**Título:** Relatório de Consulta Pública

Central Fotovoltaica de Arronches

**Data:** setembro de 2018

Fig. 5 - Ilustração meramente indicativa (tridimensional) da visualização da Central a partir do hotel rural de Santo António (Google Earth)

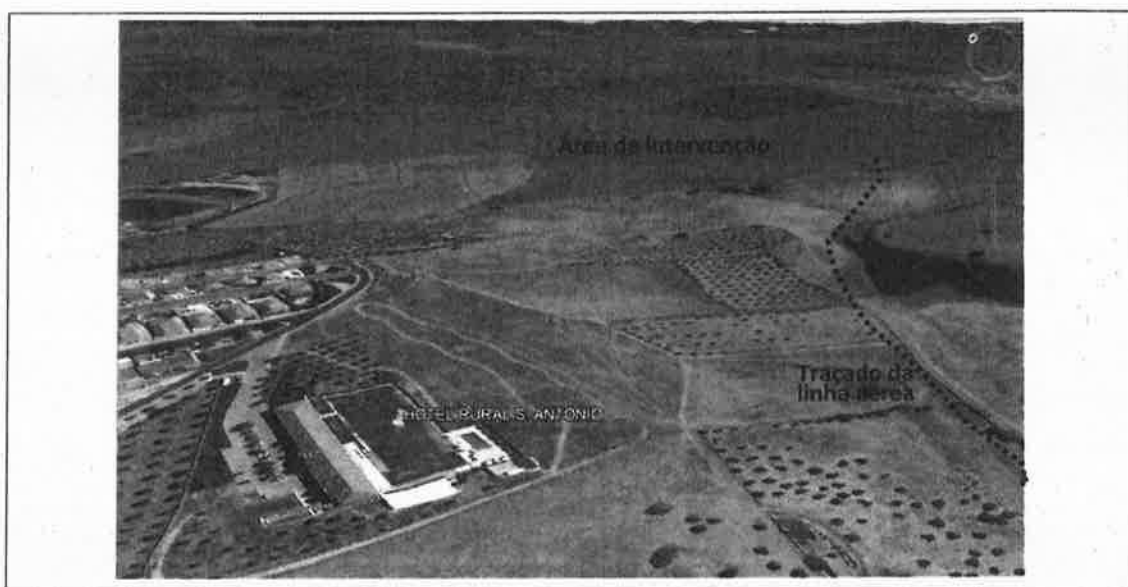
Por outro lado, o impacte negativo da presença dos apoios da linha aérea é mais relevante, tendo em conta a sua dimensão, o número de apoios (entre 15 a 20), o distanciamento entre eles (150m a 200m), e a proximidade às instalações do hotel (conforme ilustrado na figura 5). Pese embora, a localização dos apoios não ser conhecida, é inegável o impacte negativo a gerar sobre a qualidade visual da paisagem, não sendo a sua presença minimizável, com expectáveis consequências negativas, não quantificáveis, sobre a exploração do hotel e sobre a socioeconomia local. Este impacte poderá ser evitado se a linha elétrica for enterrada em vez de aérea. No entanto, caso não

seja equacionada esta opção, deverá dar-se ter-se especial atenção à localização dos apoios, por forma a serem implantados o mais afastados possível do campo visual do hotel;

- ii. Sobre a possibilidade de encadeamento provocado pela reflexão solar emitida pelos painéis, tendo em conta que a orientação dos painéis (sul/sudeste e a noroeste-sudeste) incide na direção da fachada virada a este e das áreas dos equipamentos exteriores do hotel. A minimização deste impacto negativo, poderá passar pelo controlo do ângulo de reflexão solar dos painéis em relação à orientação, altimetria e distância a que se encontra o hotel.
